Basel, 26. November 2014

SCHLUSSBERICHT

Wohnsiedlung Unter-Affoltern III

Massnahmenpaket zur Erreichung des Grenzwertes $Q_h \leq 125 \text{ MJ/m}^2$

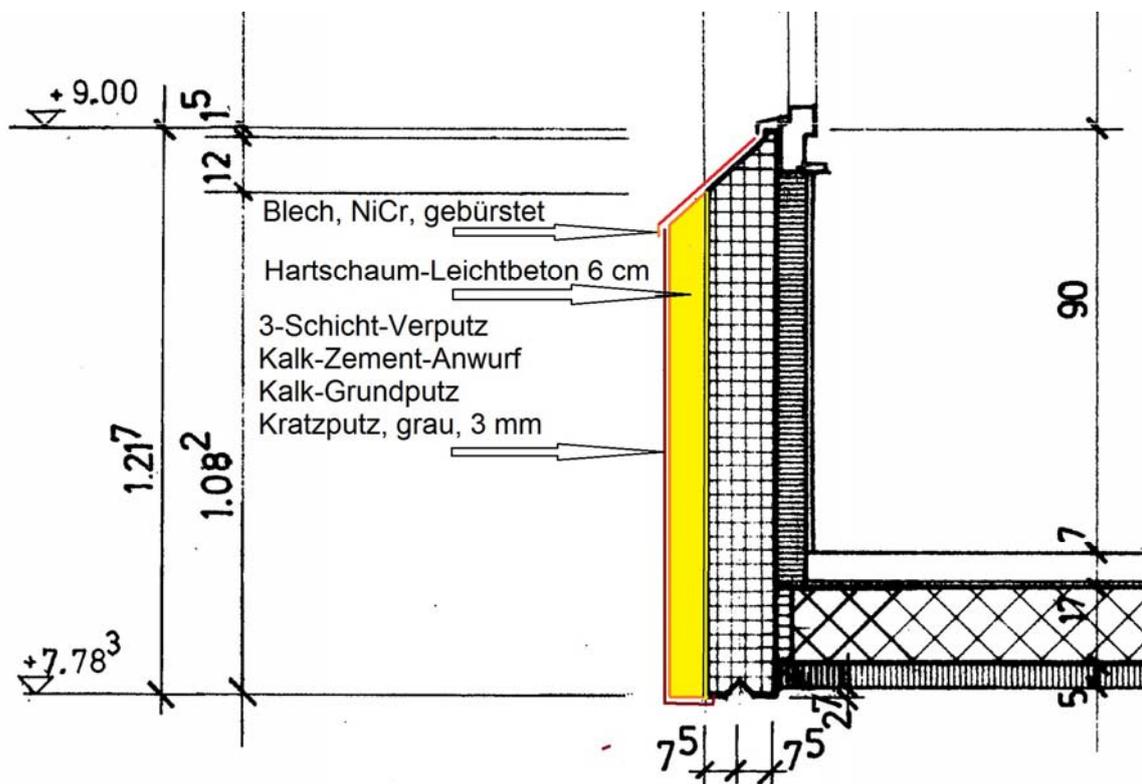
1. Ersatz des Sichtbetons.

Als Statiker mit heute 60 Jahren Berufserfahrung, postuliere ich, dass Beton als Witterschicht langfristig ungeeignet ist. Mit einigen „Stararchitekten“ erstellte ich als Statiker-Konstrukteur in den 1960 – 1980er Jahren Sichtbeton-Bauten. Mehrheitlich mussten sie bisher bereits 1 bis 2 Mal „saniert“ werden. (s. Beilage „WETTERSCHICHTEN“ 1986)

Mit speziellen Rezepturen kann man zwar im Mineralwerk Beschichtungen herstellen lassen, welche Wetterbeständig sind, doch dann ist die Profilierung (brut) nicht mehr sichtbar. Selbstverständlich kann man Sichtbeton auch konventionell verputzen, indem man mit Wasser-Sandstrahlen die ehemalige Zementhaut entfernt, und dann mit Spritzbewurf, und Grundputz einen Untergrund für einen durchgefärbten, feinen Kratzputz bildet.

2. Fenster

Sollte es sich bewahrheiten, dass die vorhandenen Metallfenster nicht mehr gerichtet, gedichtet und saniert werden können, sollten mit Vorteil Holz-Metallfenster ev. Mit 3-fach Verglasung eingebaut werden. Die 3-fach-Verglasung lässt zwar weniger Solarenergie in die Räumlichkeiten ein, doch im Winter erhöhen sie wegen der 3. Wärmeren Scheibe den Wohnkomfort erheblich, was auch für die Sommerhitze zutrifft. Damit wären auch Rahmenverlängerungen besser zu sanieren. Als Sicht- und Sonnenschutz sollten Rollläden in Alerce-Holz, welche aus energetischer Sicht viele Vorteile aufweisen. Im Sommer bilden Holzrollläden einen besseren Schutz gegen die Hitze und im Winter strahlen sie viel weniger Energie an die Umwelt ab, als es bei Lamellenstoren aus Aluminium der Fall ist.
